INFO'RAPID	
B1HW0123Q0 : Version 2 den 13/10/2011	Annullerar och ersätter dokumentet från den 10/11/2010
FÖR : C5 II OCH BVM6 OCH DIESEL TURBO DW12BTED4 FAP	
KUNDKLAGOMÅL :	**FARTHÅLLAREN KOPPLAS UR - IBLAND I SAMBAND MED DÅLIG EFFEKT**
OMSTÄNDIGHETER NÄR FELET UPPTRÄDER :

Figur : B1HU02CD

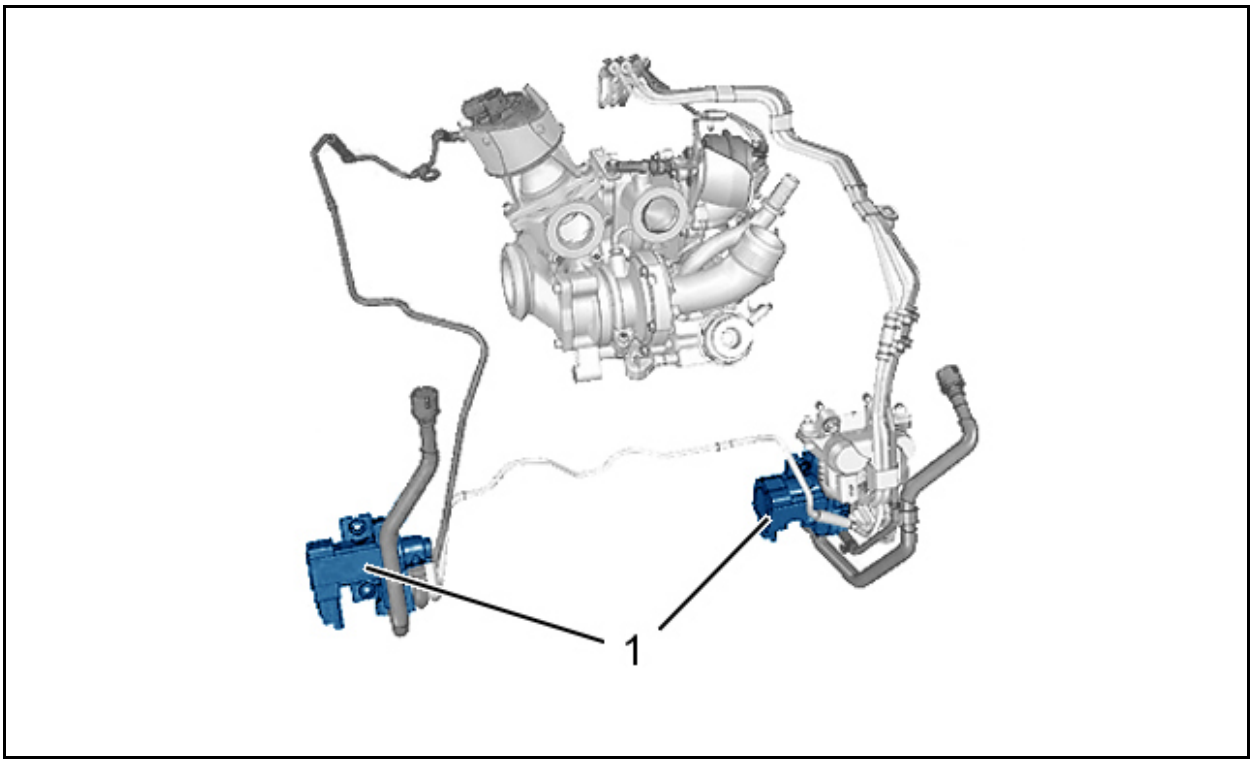
Byte av turbons magnetventiler (1).
